**Avis délibéré de la Mission Régionale
d'Autorité environnementale de La Réunion sur le
projet d'usine de PULP-ECO
sur la commune du Port**

n°MRAe 2026APREU6

Localisation du projet : Écoparc, commune du Port

Demandeur : Société PULP ECO

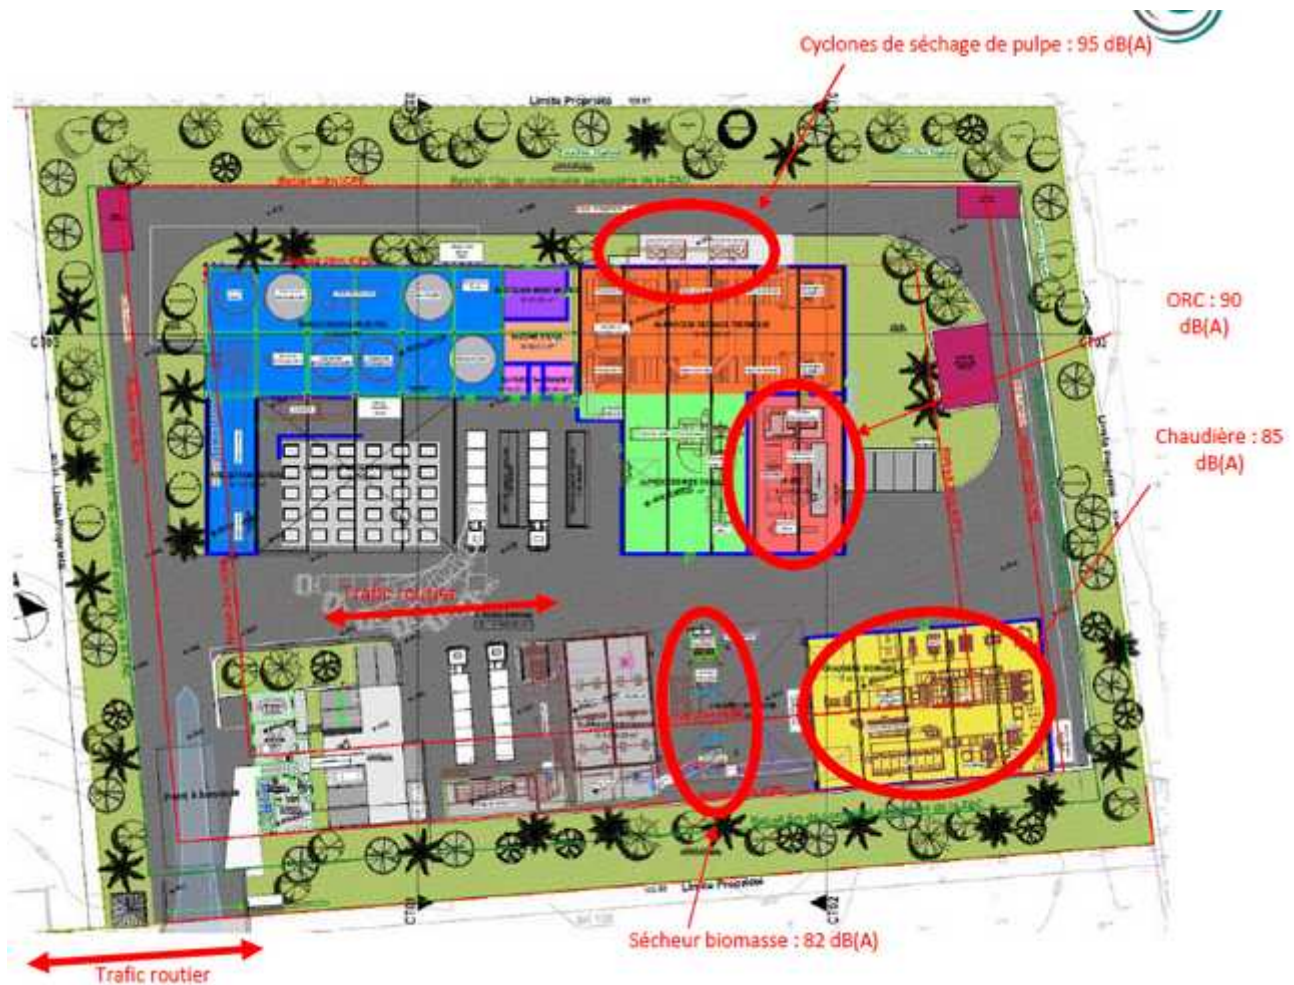
Afin de valider et dimensionner les solutions de réduction du bruit à l'extérieur du site, l'étude de modélisation acoustique¹⁶ préconise de réduire encore les bruits émis par les cyclones et les aérothermes par la mise en place de silencieux, pouvant être orientés vers les zones non urbanisées. La prise en compte de cette mesure permettrait selon le dossier de respecter les niveaux de bruits et d'émergences sonores réglementaires.

Toutefois, une réserve est émise dans la modélisation pour qu'une note de calcul effectuée par le titulaire du lot « aéraulique » vienne confirmer les solutions en cohérence avec la perte de charge admissible des procédés industriels.

Selon le dossier, une alternative serait possible en mettant en place des enceintes d'écrans acoustiques autour des sorties des cyclones et aérothermes, sous réserve, toujours, qu'aucun phénomène de bouclage thermique lié aux écrans ne vienne perturber l'efficacité des appareils.

L'étude d'impact n'étant pas aboutie sur le sujet du bruit émis par les installations, la MRaE recommande d'anticiper et de proposer des mesures correctives opérationnelles (techniques, dimensions, coûts) pour respecter le niveau toléré de bruit en cas de dépassement constaté lors la campagne de mesure qui sera réalisée au début de l'exploitation, et pour maintenir ce niveau dans la durée lors d'un fonctionnement à pleine capacité de l'usine.
